桃園區下埔仔溪及菜堂排水綠廊-環境改善計畫-同安綠水巷工程生態檢核表

C-01 施工階段現場勘查紀錄表

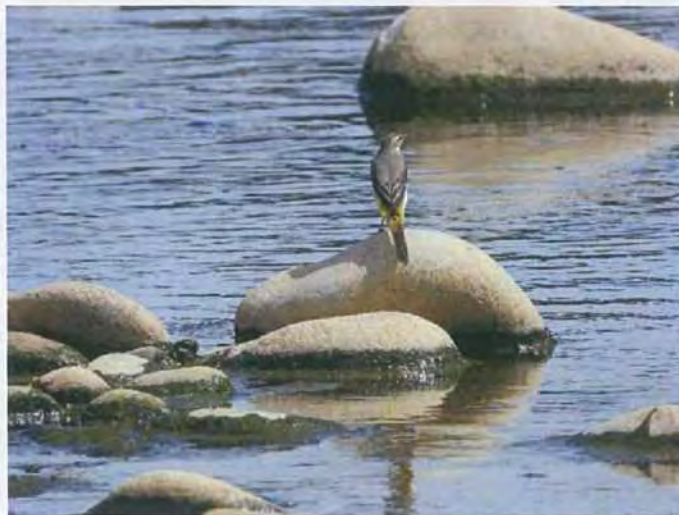
1. 工區最上游處，河道內新植之木賊、月桃等植栽生長良好；天祥六街上游工區及莊敬路一段上游巡檢步道之喬木皆生長良好。請持續注意維管。

2. 三株保全樹木皆生長良好，米羅大地後方高灘地尚未動工，目前保全對象及保全區域皆無異常狀況，請持續保持。

3. 南崁溪匯流口處可見大量冬候鳥在此棲息覓食，如灰鵝、蒼鷺、磯鶉等。建議持續維持低擾動施工。

1. 後續持續保持維護管理。

2. 後續工程將持續保持。

3. 匯流口處將注意施工擾動，避免影響候鳥棲息。
